**AVIS RELATIF À LA PROTECTION
CONTRE LES EVENTUELS EFFETS NOCIFS ET NUISANCES
PROVOQUÉS PAR LES RAYONNEMENTS NON IONISANTS
GÉNÉRÉS PAR DES ANTENNES ÉMETTRICES STATIONNAIRES**

Commune : MARTELANGE - Exploitant : TELENET GROUP

Référence exploitant : LX6037D

Rapport n° 2746 / 2025

Figure 1 : Vue en plan des lieux de séjour et des points de contrôle

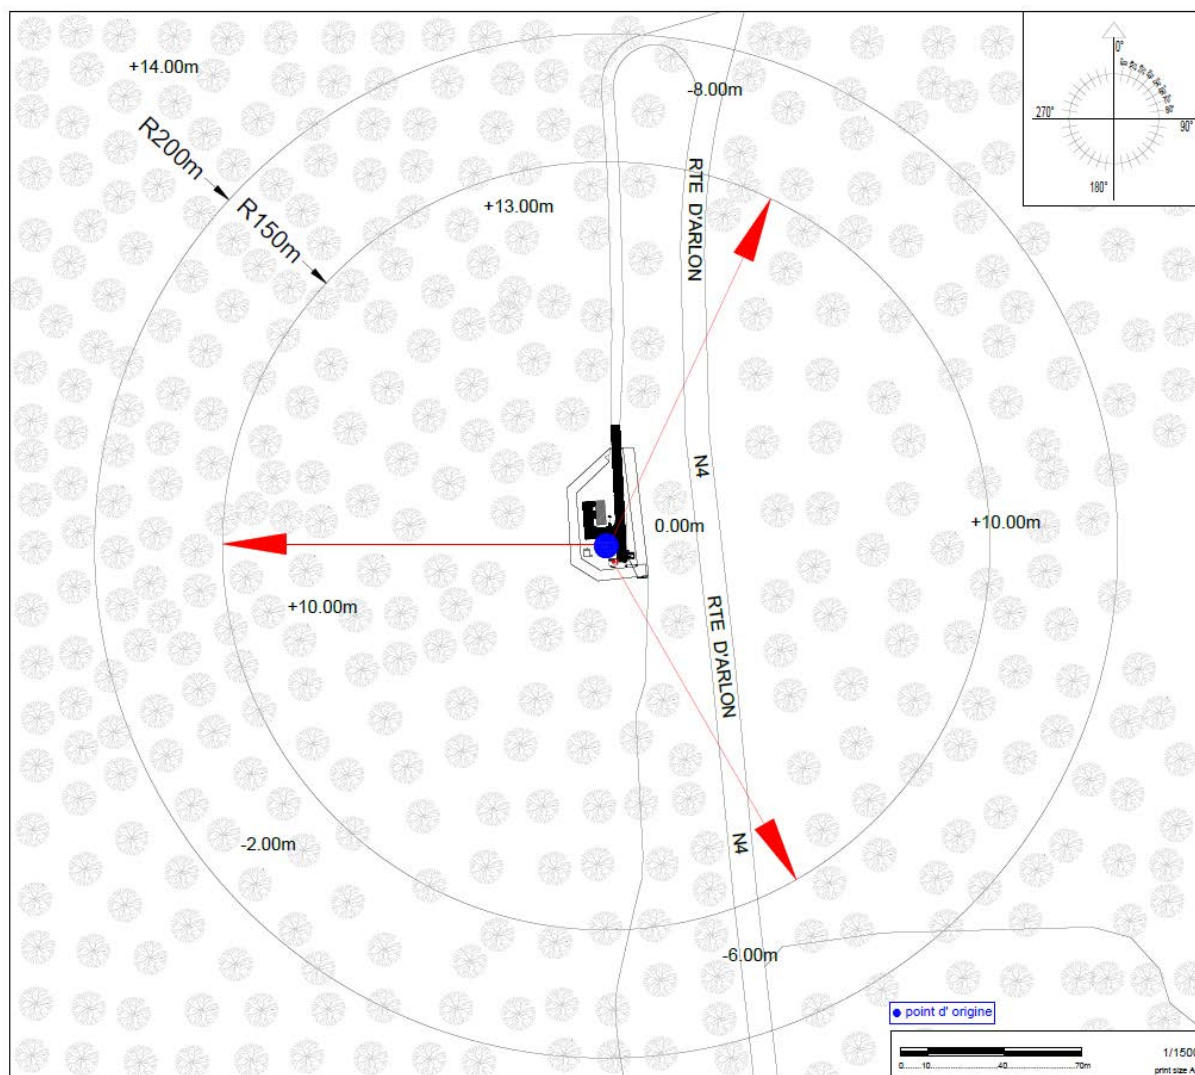
En ce qui concerne les antennes de l'installation mentionnées dans le tableau 1, la distance maximale à laquelle la limite pourrait être atteinte, à l'extérieur, est égale à 92,7 m. S'il n'y a pas de LS à une distance inférieure, les antennes respectent forcément la limite d'immission.

Dans le cas des LS situés à l'intérieur des bâtiments, une atténuation d'obstacle est prise en compte et il en résulte que la distance maximale à laquelle la limite pourrait être atteinte se réduit à 66,3 m.

Figure 2 : Vue en plan des installations d'antennes dans un rayon de 300 mètres autour de l'installation faisant l'objet de la demande d'avis

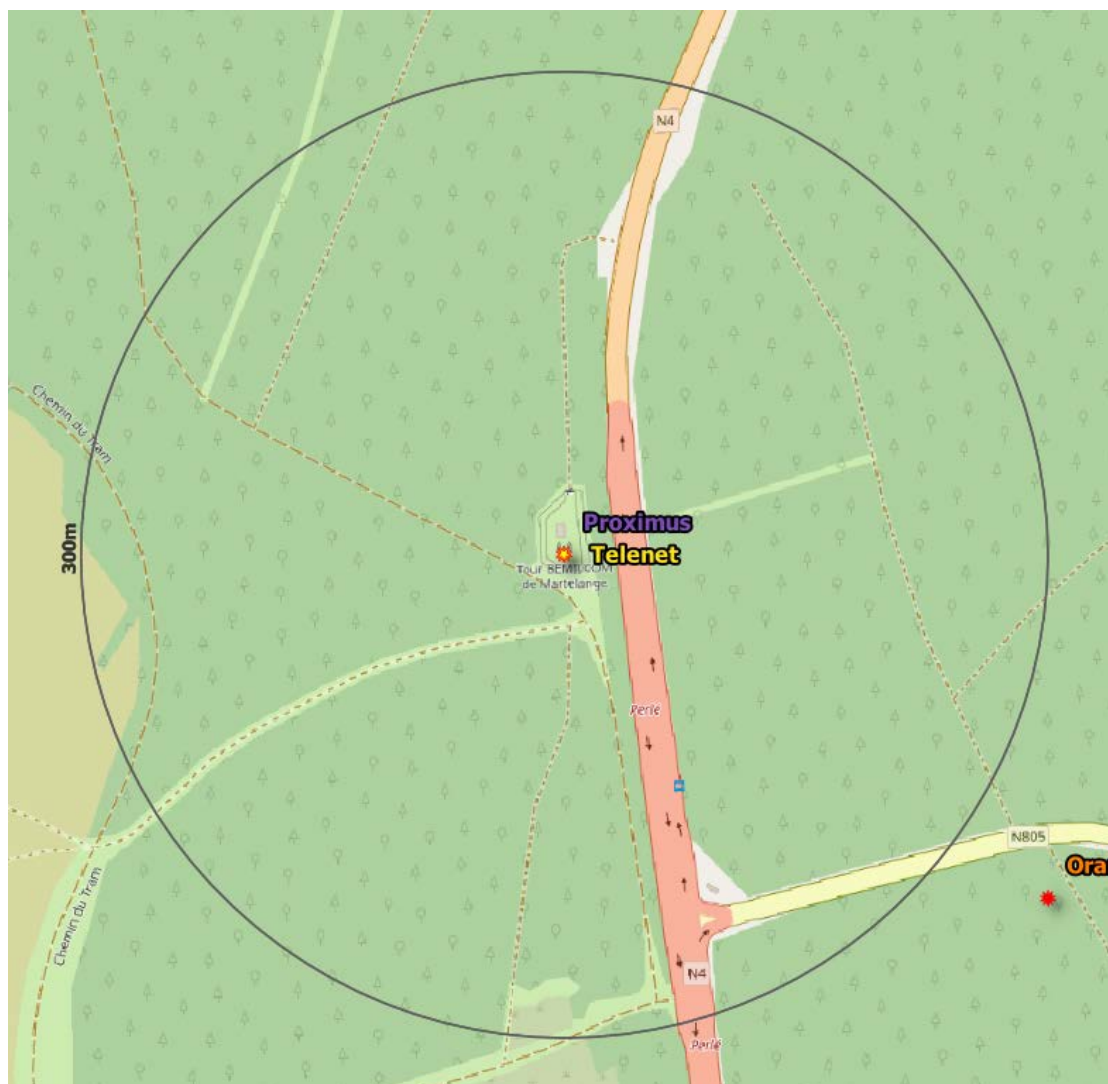
Compte tenu des considérations ci-dessus, il apparaît que l'intensité du rayonnement électromagnétique généré, dans les lieux de séjour situés dans un rayon de 300 mètres autour de l'installation référencée dans le paragraphe 2, par l'ensemble des antennes émettrices stationnaires de l'ensemble des exploitants du même site d'antennes émettrices stationnaires respecte la limite fixée à l'article 4, § 2 du décret.
